改善箇所説明図

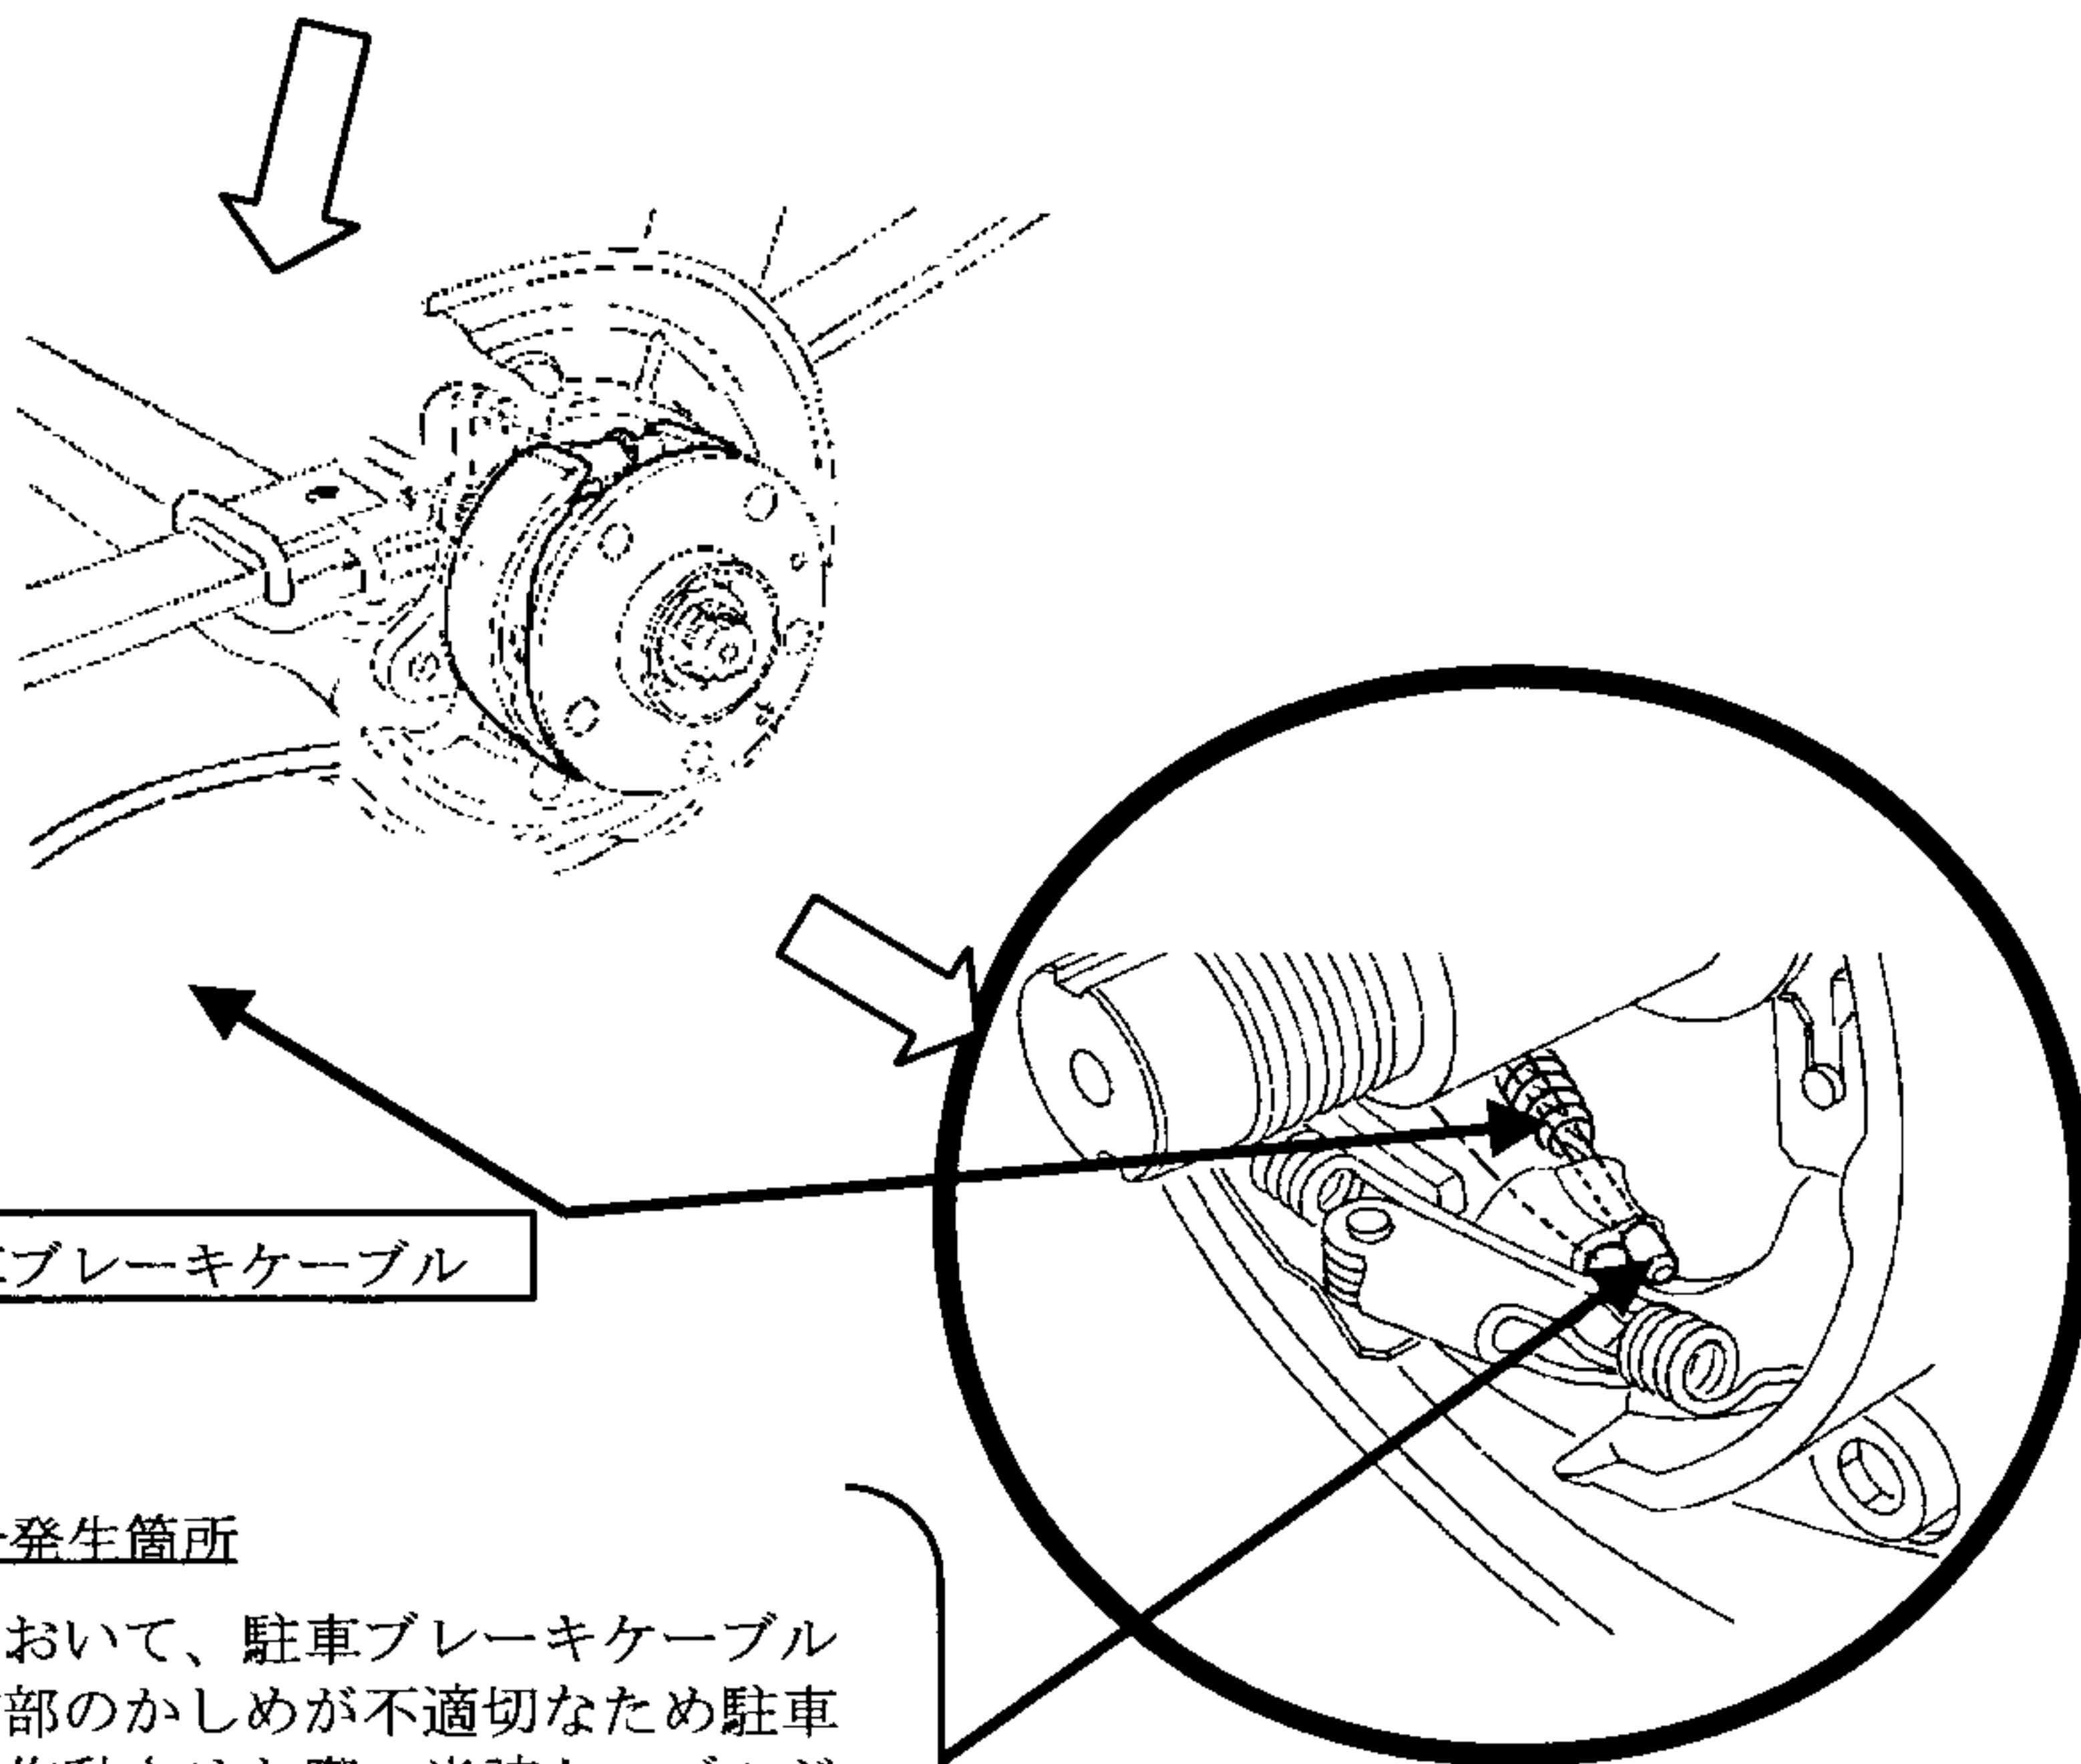
基準不適合発生箇所

制動装置において、駐車ブレーキケーブルの末端固定部のかしめが不適切なため駐車ブレーキを作動させた際、当該ケーブルが固定部から外れ、駐車ブレーキが作動しなくなるおそれがある。

改善の内容

全車両、駐車ブレーキケーブルを良品と交換する。
